PROTOKÓŁ nr 2/2022*sporządzony w wyniku okresowej -pięcioletniej kontroli wieży antenowej w m. Górowo Iławeckie***Podstawa prawna**Art. 62 ust. 1 pkt. 2 ustawy z dnia 7 lipca 1994 r. – Prawo budowlane
Dz. U: z 2021 r. poz. 2351 z póź. zm.)**ZAKRES KONTROLI OBEJMUJE SPRAWDZENIE**

Tytuł opracowania:	PROTOKÓŁ Z KONTROLI OKRESOWEJ PIĘCIOLETNIEJ (PRZEGLĄD PIĘCIOLETNI)
Obiekt budowlany poddany kontroli:	Wieża kratowa H = 35 m
Lokalizacja/adres inwestycji:	PSG Górowo Haweckie ul. Lipowa 6, 11-220 Górowo Haweckie Nr działki 67/4
Zleceniodawca oraz Właściciel /Zarządca:	Warmińsko-Mazurski Oddział Straży Granicznej ul. Gen. Władysława Sikorskiego 78 11-400 Kętrzyn
Wykonawca:	ALLPINO TELEKOM ul. Świętopełka 10, 83-110 Tczew

**PROTOKÓŁ Z KONTROLI OKRESOWEJ PIĘCIOLETNIEJ
(PRZEGLĄD PIĘCIOLETNI)
Wieża kratowa H = 35 m**

Zdj. 5

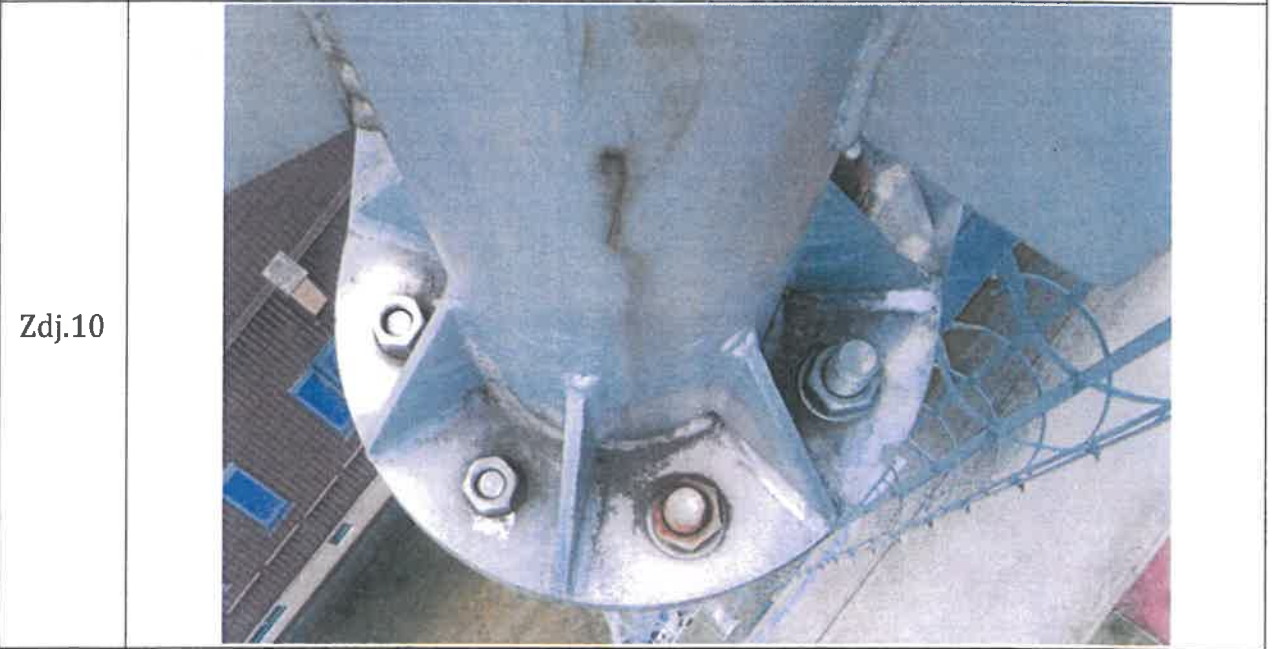
- korozję wżerową oraz powierzchniową około 280 szt. łączników śrubowych łączących elementy stalowe (zdj. 2-9), zastosowano prawdopodobnie złącza ocynkowane galwanicznie (a nie ocynkowane ogniwo),

- wskazanie – określenie zaleceń dla poprawy „punktowych” połączeń spawanych w kratkach pomostowych,
- b) wymiana korodujących łączników śrubowych (ok 280 szt.) na nowe – ocynkowane ogniowo z gwintem niepełnym (wg PN-EN 4014, klasa. min. 5.8).

Zdj.11

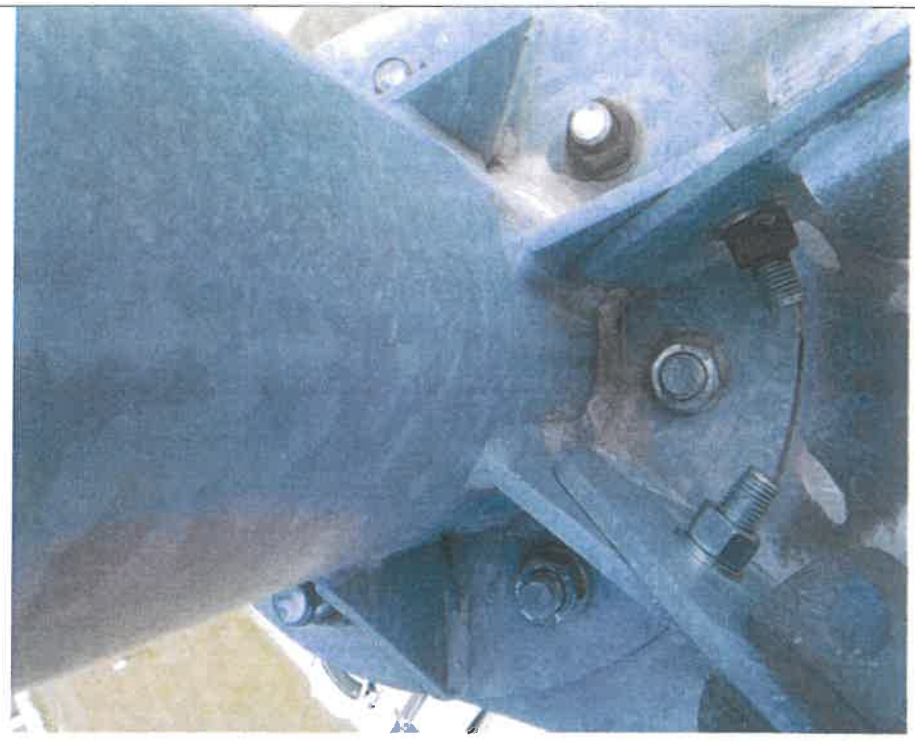
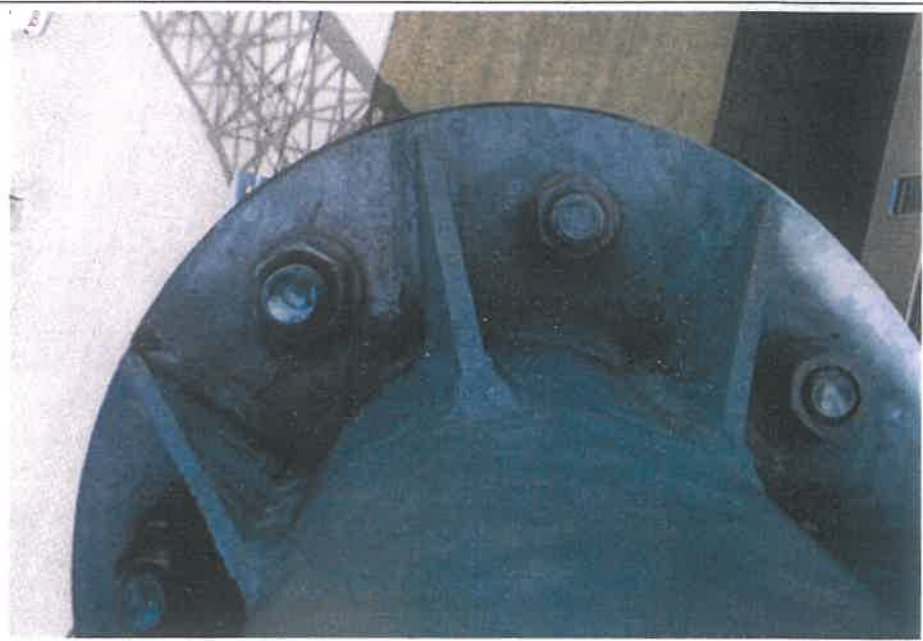
- nieprawidłowo zastosowane złącza śrubowe w połączeniach kołnierзовych segmentów (złącza w kołnierzu posiadają różne średnice M16, M20, M24), co wymaga sprawdzenia z dok. budowy wieży – zdj. 10-12 i wymaga zastosowania prawidłowych i jednakowych łączników śrubowych,

- c) uzupełnienie brakujących podkładek płaskich poszerzanych w złączach śrubowych,
- d) wymiana nieprawidłowo dobranych złączy śrubowych na nowe o średnicach zgodnych z dok. projektową lub średnicach, jakie wskaże ekspertyza wytrzymałościowa. Przewidzieć należy konieczność rozwiercania otworów z powodu niedopasowania otworowania obecnie w kołnierzach,

Zdj.15

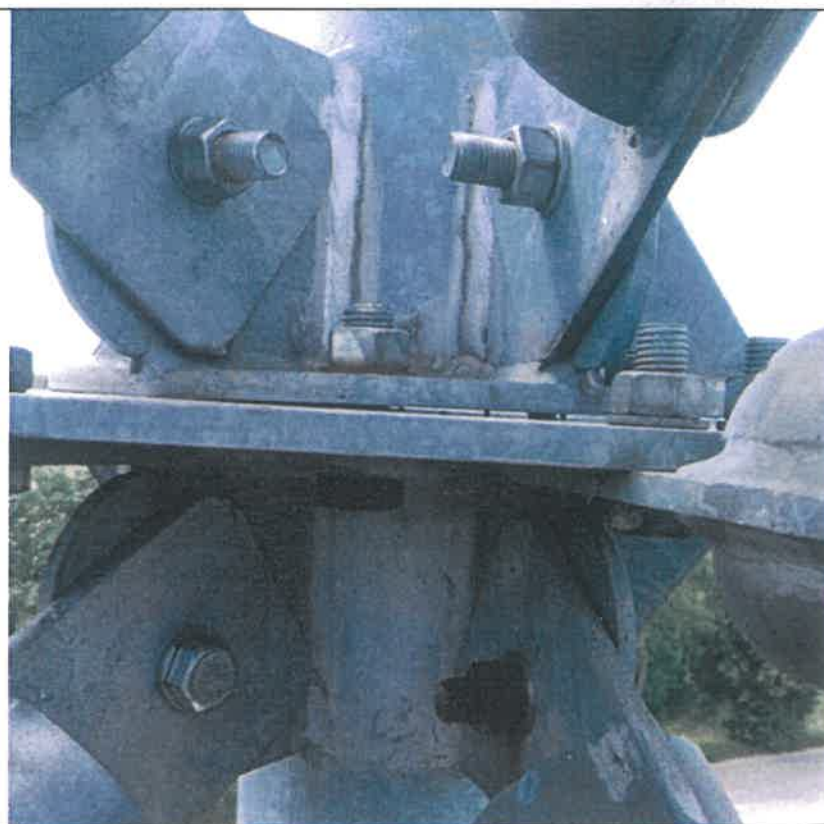
- a) konstrukcja stalowa: stwierdzono wady i uszkodzenia jak poniżej;
 - niedokładnie wykonane połączenia śrubowe oraz spawane elementów konstrukcji wieży (brak symetryczności w połączeniach spawanych elementów – zdj. 22. Skutkuje to niedopasowaniem elementów na połączeniach śrubowych i w konsekwencji rozwiercaniem blach dla umożliwienia włożenia śrub jak na zdjęciach 19 i 20,
 - rozwiercone otwory podłużne w łączeniu wykratowania do krawężników – zdj. 13,18,19,20,
 - niespasowanie na połączeniach kołnierzowych z widocznymi drastycznymi szczelinami na połączeniach kołnierzy – zdj.14, 15, 16,

- zalecenie co do poprawy stanu nieprawidłowych połączeń kołnierzowych w segmentach wieży,
 - analiza wychylenia wieży oraz podanie zaleceń dotyczących dalszego postępowania z przekraczającym ponad dwukrotnie wymogi normowe wychyleniem wieży,

Zdj.18

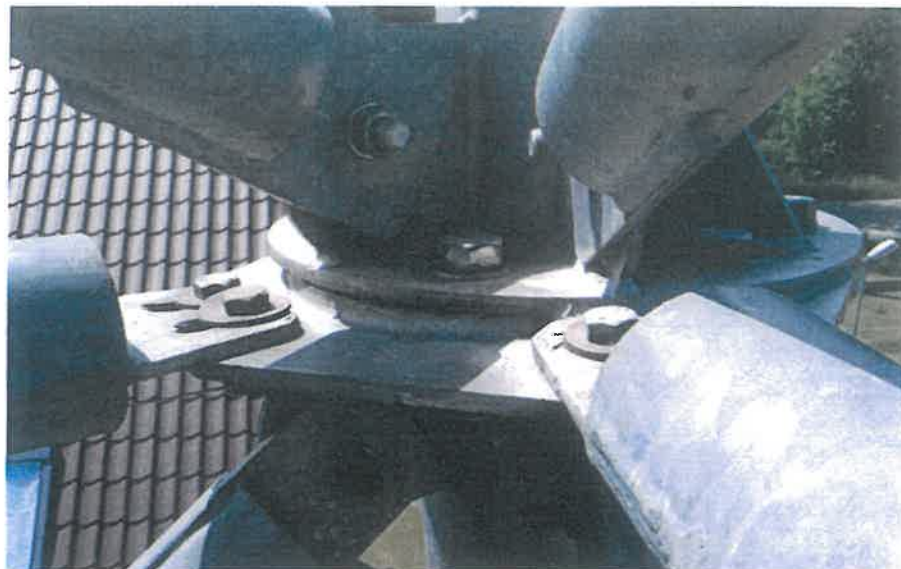
- braki podkładek płaskich poszerzanych w otworach podłużnych w łączeniu elementów wykratowania do blach węzłowych – zdj.26,
- drastycznie rozkręcone niektóre (kilkanaście sztuk) połączeń śrubowych w konstrukcji wieży – zdj. 17, 18, 19, 21. W ramach przeglądu dokręcono najbardziej poluzowane złącza śrubowe. Podatność na rozkręcenia może być spowodowana wadami połączeń opisanymi powyżej i poniżej (niedopasowania elementów). Ponadto część niedokręconych śrub wynika z deformacji elementów które łączy śruba (zdeformowane blachy) – brak możliwości pełnego dokręcenia,

- e) dokręcenie ew. innych połączeń śrubowych, jeśli takowe do czasu wykonania remontu się pojawiają,
- f) wykonanie izolacji przeciwwodnej fundamentów masami rozpuszczalnikowymi,

Zdj.25

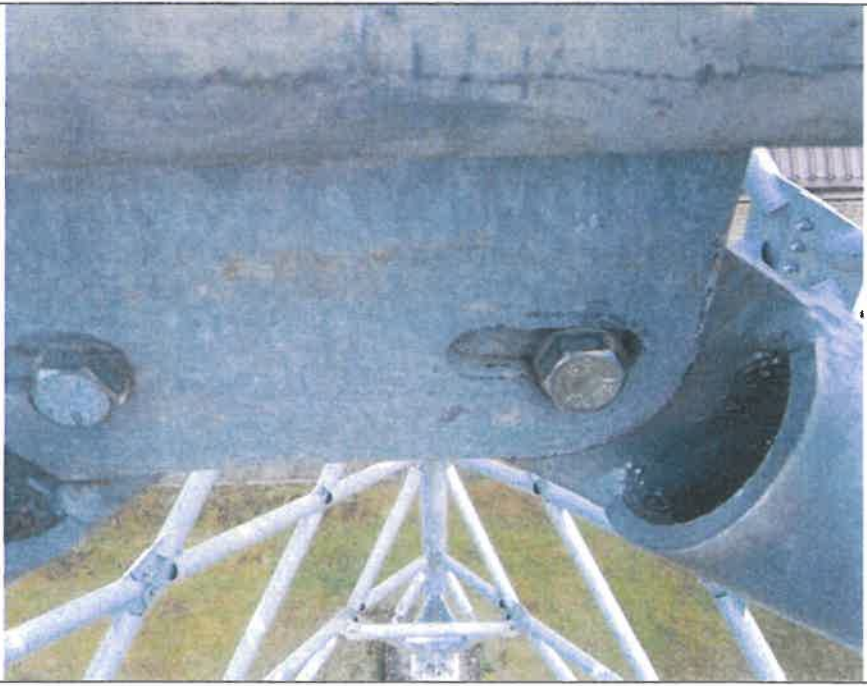
b) izolacja przeciwwilgociowa: stwierdzono zużycie izolacji przeciwwilgociowej na powierzchni fundamentów – zdj. 23-25.

Zdj.28

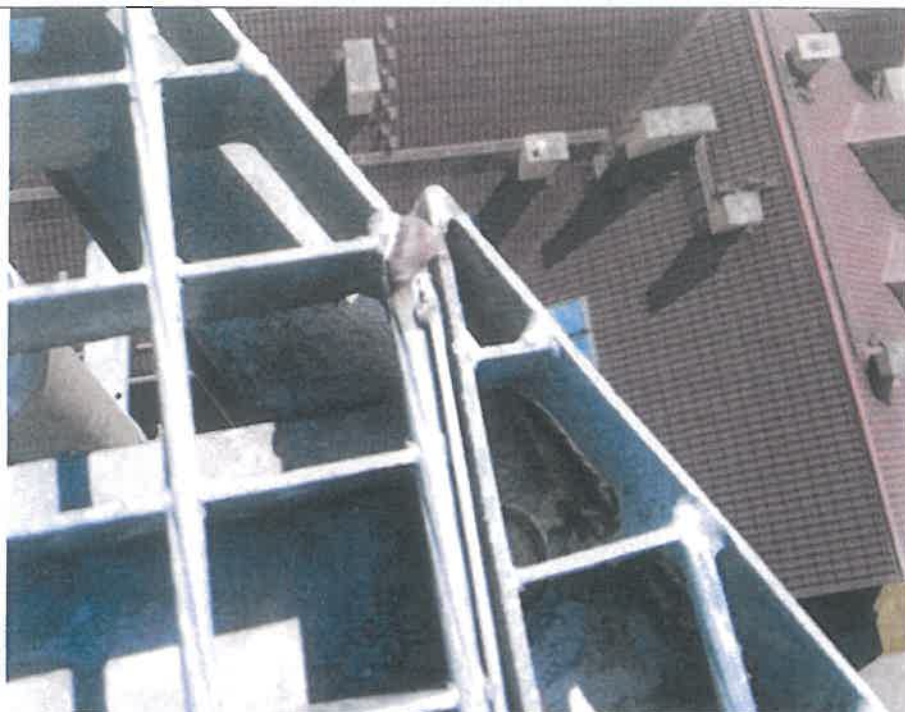
- b) drabina kablowa: nie stwierdzono wad/uszkodzeń,
- c) pomosty/spoczniki: wycięcia w kratkach pomostowych dla dopasowania /minięcia kolizji z wykratowaniem- zdj. 27. Ponadto elementy krat pomostowych zostały punktowo pospawane, co budzi wątpliwości co do zdolności przenoszenia obciążeń – zdj. 28, 29,
- d) balustrady, barierki: nie stwierdzono wad/uszkodzeń,
- e) konstrukcje wsporcze: nie stwierdzono wad/uszkodzeń,
- f) mocowanie urządzeń / anten: nie stwierdzono wad/uszkodzeń,

V. CZĘŚĆ RYSUNKOWA - WYCHYLENIE W OSI ~X

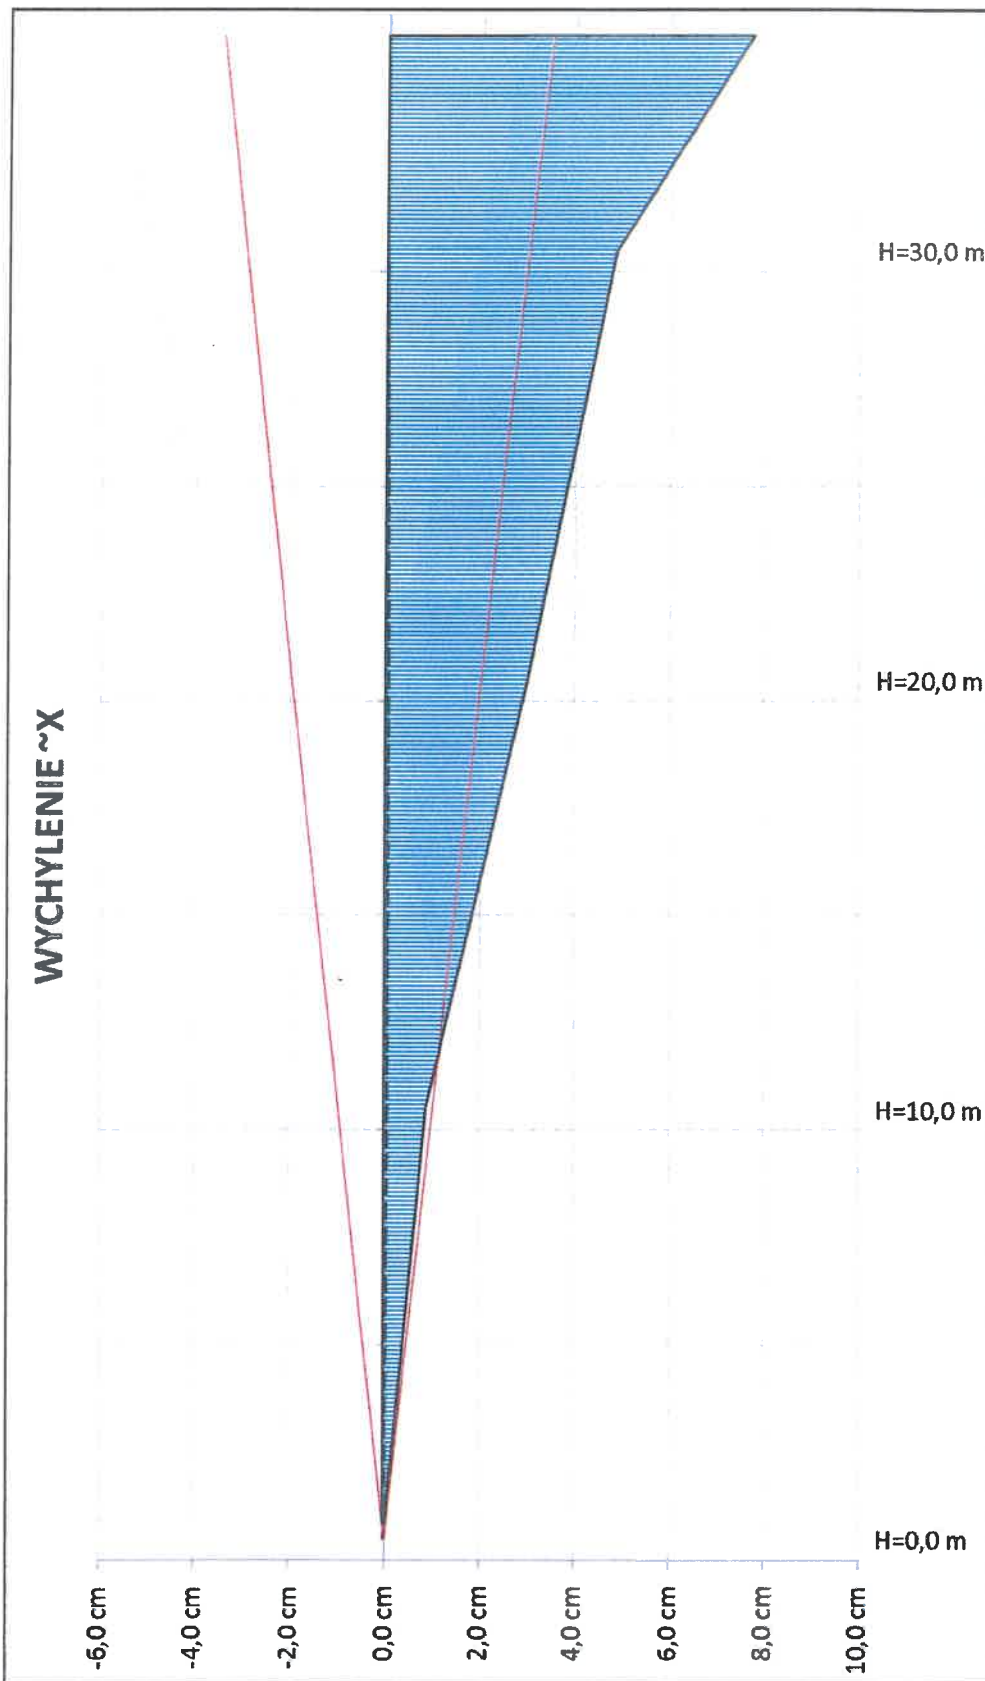
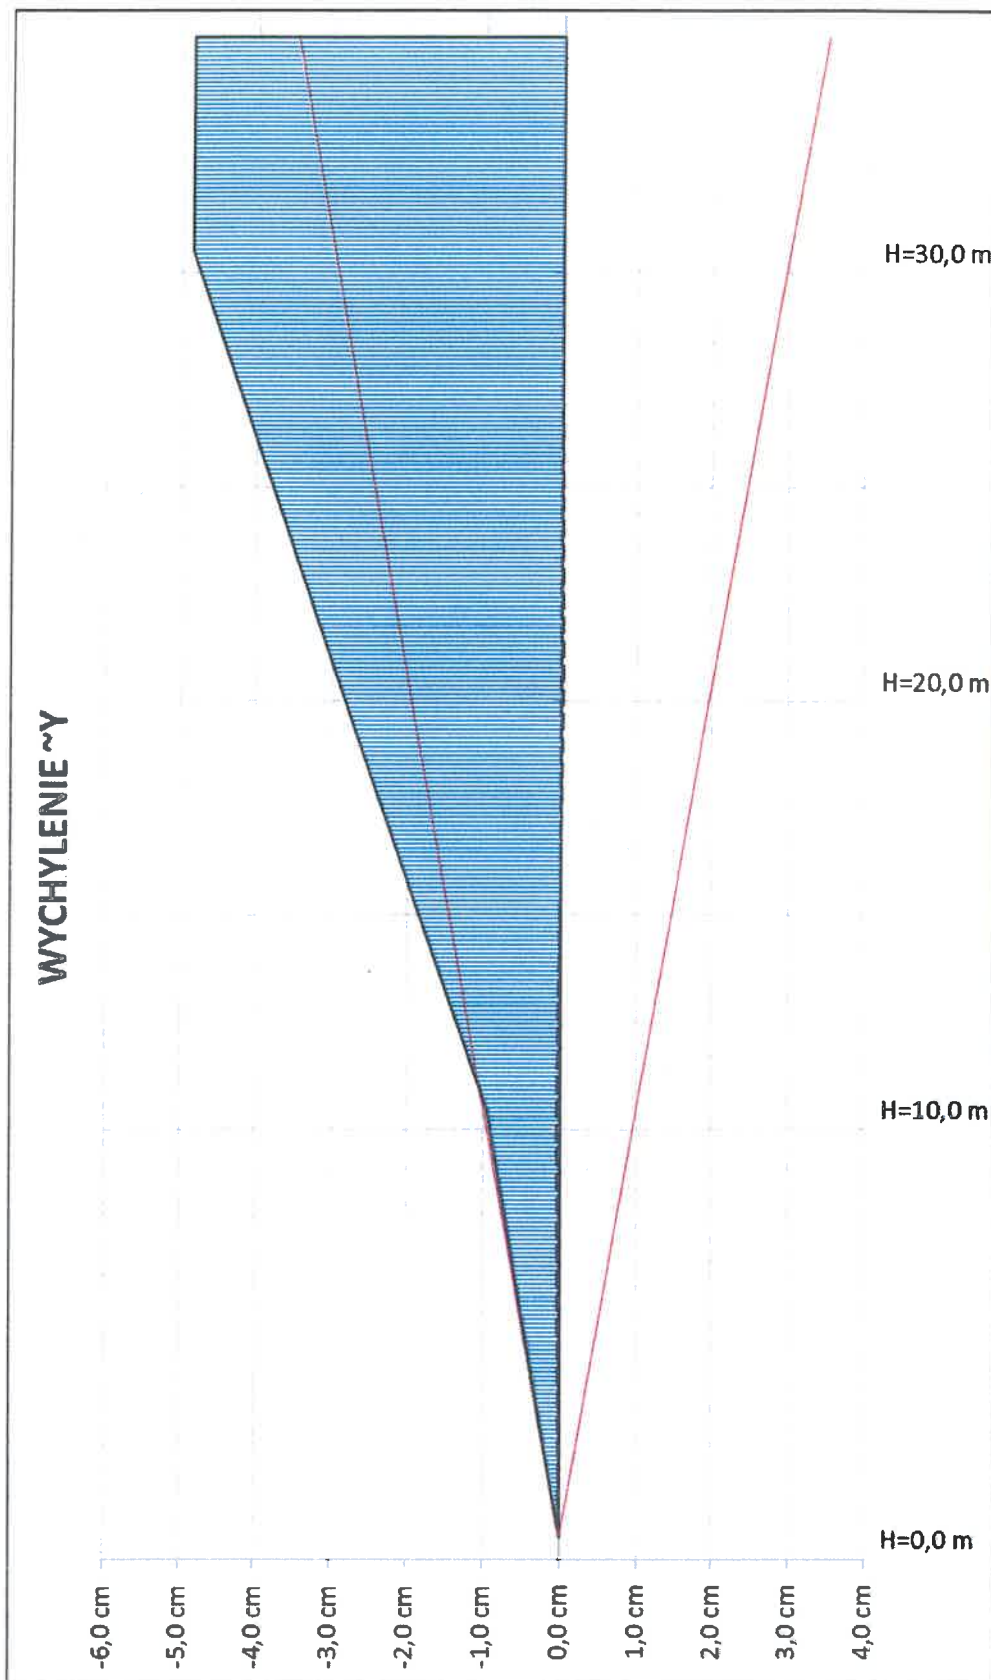
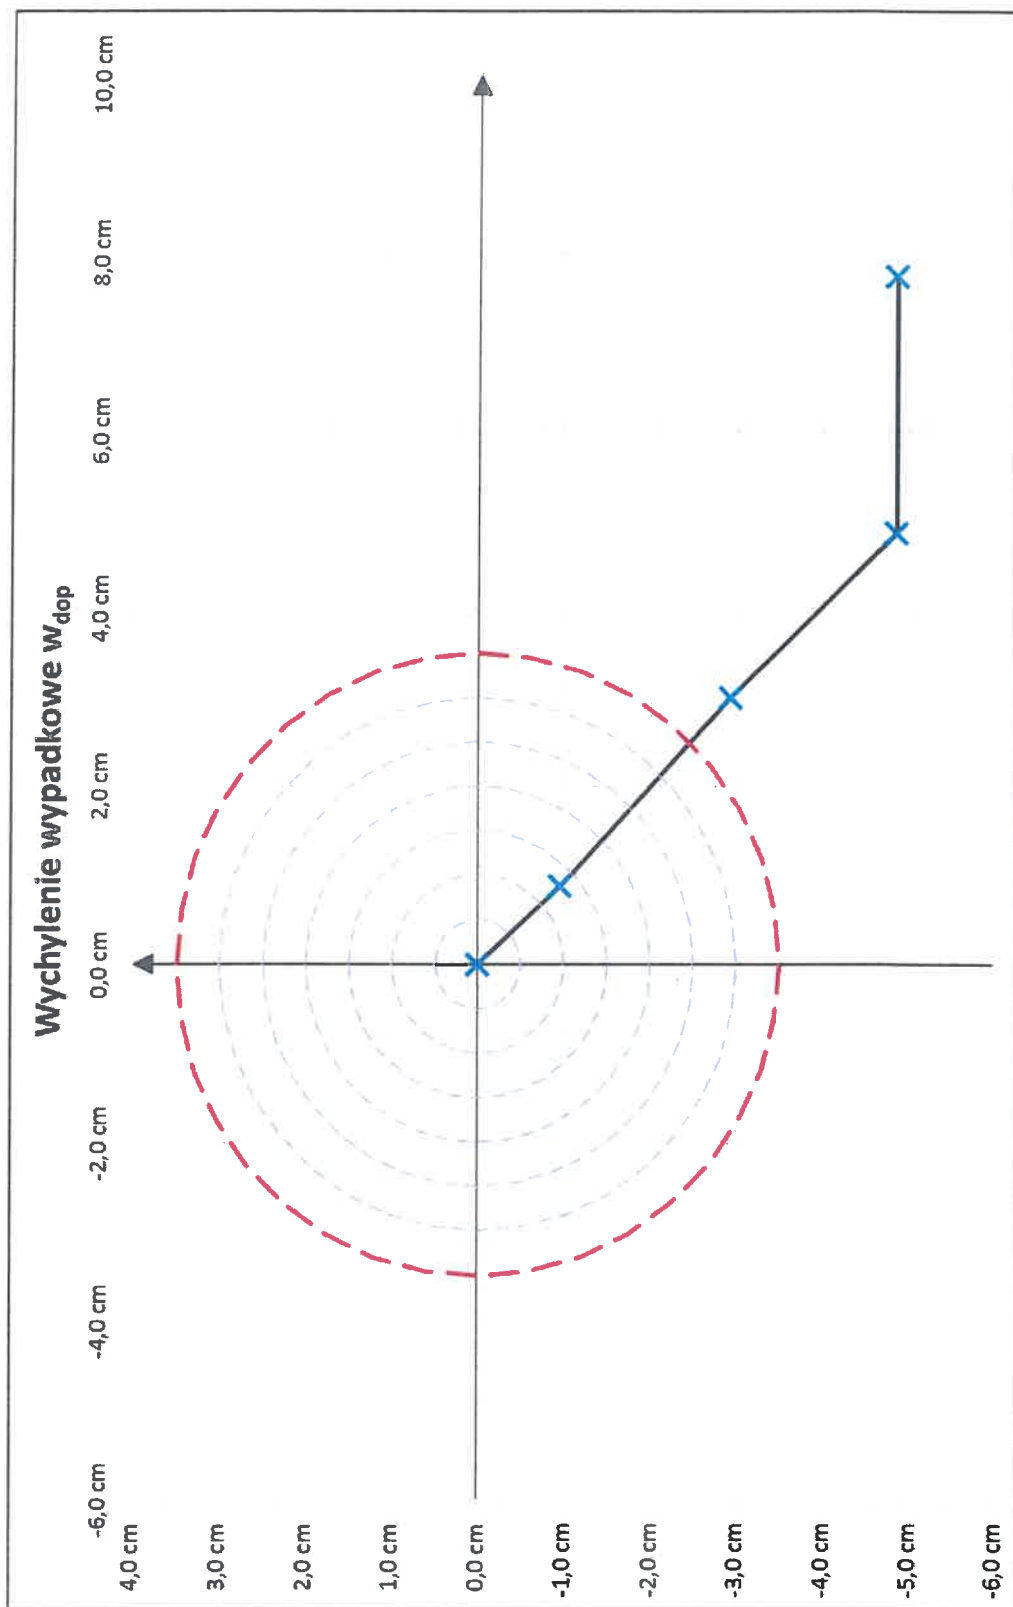
W ramach kontroli przeprowadzono pomiary pionowości konstrukcji. Stwierdzono, że wychylenie osi konstrukcji od pionu przekracza wartości dopuszczalne ($H/1000$).

Pomierzone wychylenia przekraczają ponad dwukrotnie dopuszczalne odchyłki normowe ($H/1000$), zatem obciążenia na wieży nie rozkładają się równomiernie.

Pomierzone wychylenie osi konstrukcji na obserwowanych poziomach przekracza wartości dopuszczalne dla tego typu konstrukcji tj. $w_{dop} = H/1000$ (PN-B-03204:2002).

- g) pionowość konstrukcji – zależnie od zaleceń z ekspertyzy należy wykonać:
- pionowanie konstrukcji wieży z założeniem, że maksymalne wypadkowe wychylenie osi konstrukcji od pionu nie powinno przekraczać $H/1000$ na danym poziomie (np. 1cm na 10m.) – zgodnie z zaleceniami opracowanej ekspertyzy. Po zakończeniu pionowania należy sporządzić powykonawczy operat geodezyjny,
 - dodatkowe kontrole pionowości (np. co 6 miesięcy) aby stwierdzić czy wychylenie ma charakter postępujący czy stały,
 - ewentualnie wykonać inne prace jakie będą wynikały z opracowanej ekspertyzy.
